先進医療B評価用紙(第2号)

先進医療の名称	難治性眼表面疾患(翼状片)に対するハイパードライヒト乾燥羊膜を用いた外科的再建
社会的妥当性(社会的倫理的問題等)	<input checked="" type="radio"/> A. 倫理的問題等はない。 <input type="radio"/> B. 倫理的問題等がある。
現時点での普及性	<input type="radio"/> A. 罹患率、有病率から勘案して、かなり普及している。 <input type="radio"/> B. 罹患率、有病率から勘案して、ある程度普及している。 <input checked="" type="radio"/> C. 罹患率、有病率から勘案して、普及していない。
効率性	既に保険導入されている医療技術に比較して、 <input type="radio"/> A. 大幅に効率的。 <input checked="" type="radio"/> B. やや効率的。 <input type="radio"/> C. 効率性は同程度又は劣る。
将来の保険収載の必要性	<input checked="" type="radio"/> A. 将来的に保険収載を行うことが妥当。なお、保険導入等の評価に際しては、以下の事項について検討する必要がある。 (今回は現在使用されている凍結羊膜による治療成績に対する非劣性と安全性を検証するものである。保険導入のためには凍結羊膜との比較試験などが必要である。) <input type="radio"/> B. 将来的に保険収載を行うべきでない。
総評	総合判定： <input checked="" type="radio"/> 適 ・ 条件付き適 ・ 否 コメント：

「難治性眼表面疾患（翼状片）に対するハイパードライヒト乾燥羊膜を用いた外科的
再建（整理番号B049）」の有効性・安全性にかかる評価について

先進医療審査の指摘事項（佐藤構成員）に対する回答 1

図 2

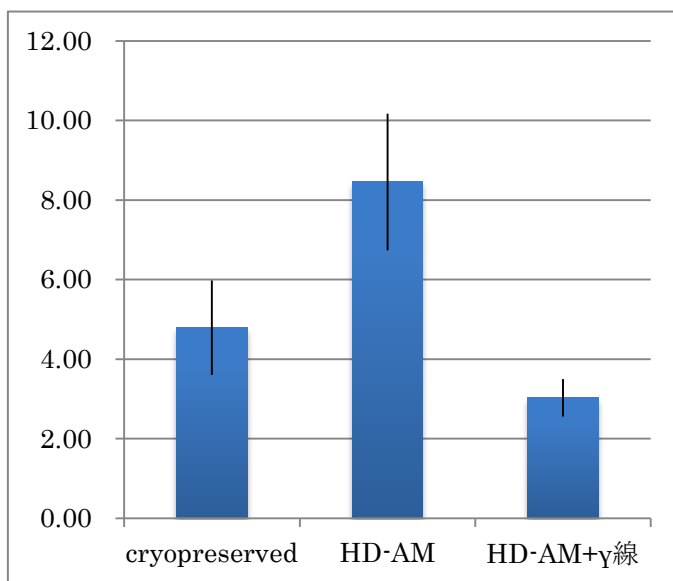
HD 化や、ガンマ線の照射、などにより羊膜の蛋白質が変性する可能性があるかと理解しているのですが、間違いないでしょうか？またもしそうであれば、どの程度の変性まで許容可能とお考えでしょうか？

評価基準とその評価方法について、ご教示ください。

γ 線滅菌 (25KGy) においては、引張り試験において強度が下がるため、線維タンパクがダメージを受けていることが予想できます (図2)。しかしながら、少なくとも現状での照射線量での変性は、他科を含めた臨床結果からしても、問題ないものと考えております。

※ 凍結保存羊膜、HD-AMとHD-AMに γ 線を照射したものを引張り試験しました。
 γ 線を照射することにより、HD-AMの強度が減少しました。

図 3

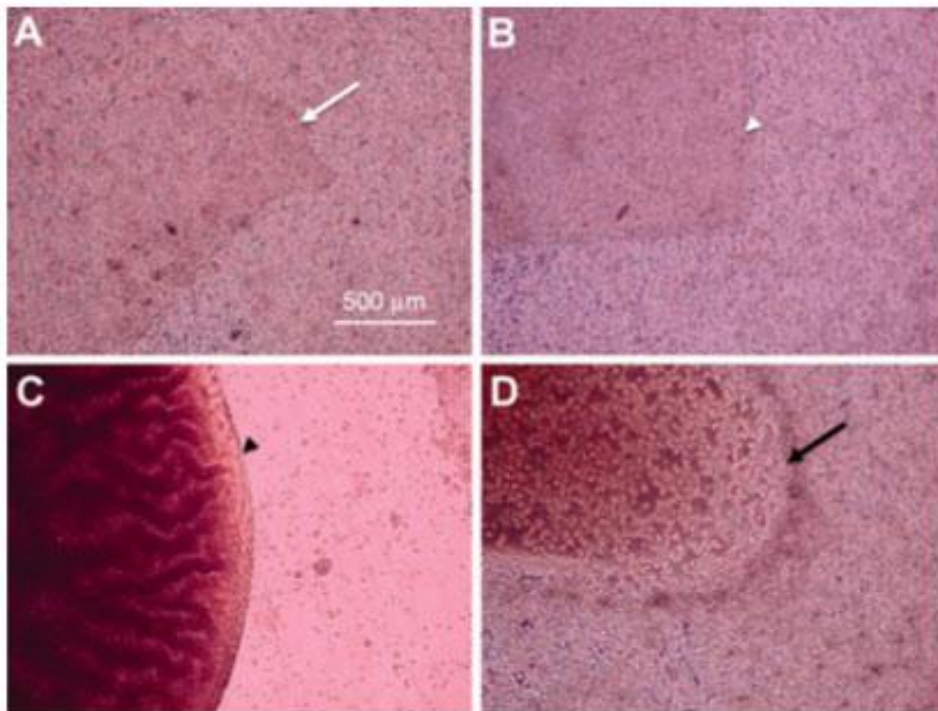
1) 一次刺激試験、感作性試験、眼粘膜刺激性試験、などの非臨床での安全性評価の必要性について、これまでどのような議論がなされてきたのか、ご教示ください。

2) 今回は、非臨床の安全性試験は実施せずに、臨床応用されるということによろしいでしょうか？もしそうであれば、今後、非臨床試験は一切不要と考えておられるのか、あるいはある時点で必要と考えるのか、必要であればどのような非臨床試験が必要なのか、ご教示ください。

1) 海外での乾燥用膜の製品化などから安全性は担保できていると考えていました。しかしながら、PMDA と事前相談をするうちに必要であろうと考えようになりました。眼科領域における粘膜部に使用するので、眼粘膜刺激試験を行い（表1）、その刺激がないことを確認致しました。また、細胞毒性試験において陰性で（図3）、包埋試験で問題ないことも確認致しました。

A が HD-AM を D の collagen gel で培養皿上に接着させたもので、HD-AM 上に細胞を播種すると細胞が進展・増殖しています。C は生体接着剤 (2-octyl-cyanoacrylate) を培養皿上に接着させてその上に細胞を播種したものの。2-octyl-cyanoacrylate の毒性により、その周囲に細胞が認められません。
